Рабочая группа по пассивной безопасности

Шестьдесят четвертая сессия

**Правила № 129 ООН (усовершенствованные детские
удерживающие системы)****Предложение по дополнению 5 к поправкам серии 02
и по дополнению 2 к поправкам серии 03
к Правилам № 129 ООН****Представлено экспертом от Европейской ассоциации поставщиков
автомобильных деталей***

Рис. 2A

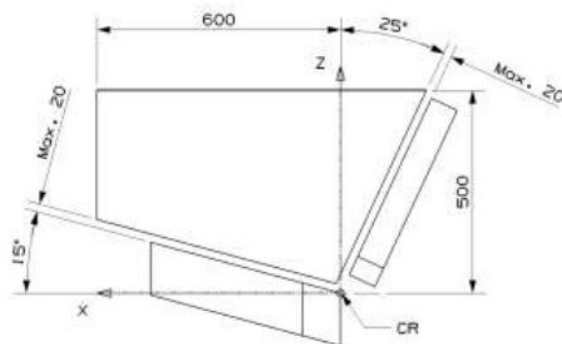
Пункт 1, рис. 2 исключить.

Включить новые рис. 2A и 2B следующего содержания:

Эта дверная панель должна использоваться в тех случаях, когда испытываемая цельная УДУС крепится с помощью системы ISOFIX.

1. Поправки серии 01 к Правилам № 129 ООН предусматривают модификацию геометрической формы дверной панели таким образом, чтобы она имела небольшое отверстие рядом с местом соединения спинки и подушки сиденья. Это было сделано во избежание взаимодействия между панелью и креплениями ремня безопасности для взрослых на испытательном стенде (соответствующие положения будут добавлены позднее в серии поправок 02). Требование об использовании дверной панели новой геометрической формы было распространено также и на цельные усовершенствованные детские удерживающие системы (УДУС) с ISOFIX, несмотря на то что для таких УДУС ремень безопасности не применяется.

2. Настоящее предложение содержит поправку к поправкам серии 02 к Правилам № 129 ООН, которая предусматривает требование о том, чтобы в случае цельных УДУС с ISOFIX использовалась дверная панель первоначальной геометрической формы, не имеющая отверстия (за исключением распространения официальных утверждений, когда используется дверная панель новой геометрической формы).

3. Настоящее предложение позволит гарантировать, что в конструкции УДУС с ISOFIX нельзя использовать отверстие для снижения нагрузки на УДУС и манекен. При этом в случае цельных УДУС с ремнем и УДУС нецельной конструкции будет по-прежнему использоваться дверная панель с отверстием.

Геометрия дверной панели для испытания цельных УДУС с ISOFIX – Вид сбоку (общий допуск: ± 2 мм и $\pm 1^\circ$)

Рис. 2B

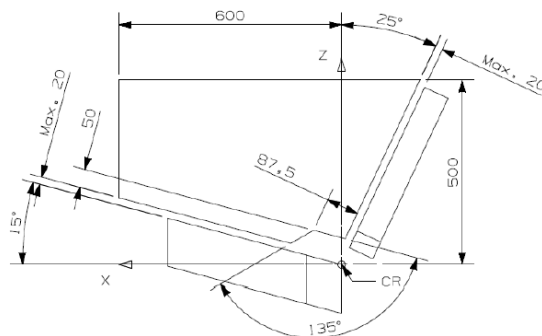
Эта дверная панель должна использоваться в тех случаях, когда испытываемая УДУС крепится с помощью ремня безопасности для взрослых.

Эта дверная панель может использоваться также в ходе испытаний для распространения официального утверждения цельных УДУС с ISOFIX при условии, что она использовалась для первоначального испытания на официальное утверждение типа.

Геометрия дверной панели для испытания УДУС нецельной конструкции – Вид сбоку (общий допуск: ± 2 мм и $\pm 1^\circ$)
